Oggetto: **invio osservazioni alla Documentazione Integrativa Volontaria progetto  
Aeroporto di Milano Malpensa - Master plan 2035 – Codice Procedura 5359**

AEROPORTO DI MILANO MALPENSA – MASTER PLAN 2035 – Codice Procedura 5359

Figura 181 - Possibili alternative di sviluppo per le strutture cargo

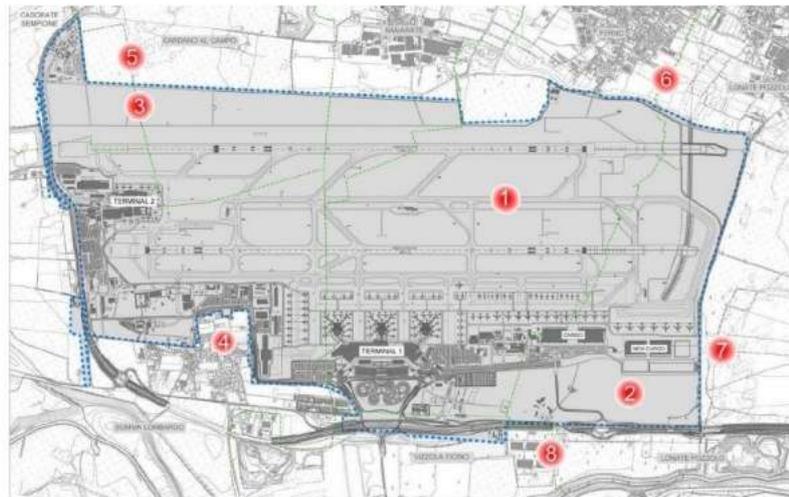
La soluzione 2) richiederebbe la realizzazione di forme di collegamento abbastanza complesse con gli esistenti piazzali di sosta aeromobili, che si troverebbero al di là degli attuali edifici cargo, ma soprattutto va ad interessare l'unica area che garantisce – nel lungo termine – la possibilità di realizzare un potenziamento delle infrastrutture di volo e che quindi si ritiene "strategicamente" indispensabile mantenere libera da nuovi insediamenti.

La realizzazione di 3 ambiti funzionali, appare incoerente con le previsioni stesse del Master Plan, ma soprattutto viene considerata compensativa rispetto al consumo di 44 ettari, ma soprattutto si scontra con le dichiarazioni fatte dall'Amministratore Delegato di SEA Brunini in occasione della Commissione Ambiente e Società Partecipate del Comune di Milano svoltasi in data 29 giugno dove la stessa zona è stata confermata come l'unica idonea a contemplare gli eventuali sviluppi infrastrutturali.

Quindi si propone una compensazione che qualora venisse realizzata con i tempi della natura (pensiamo all'ambito Formazione Forestale) sarà immediatamente cancellata per costruire la terza pista (necessaria dopo il 2035 da parte di SEA).
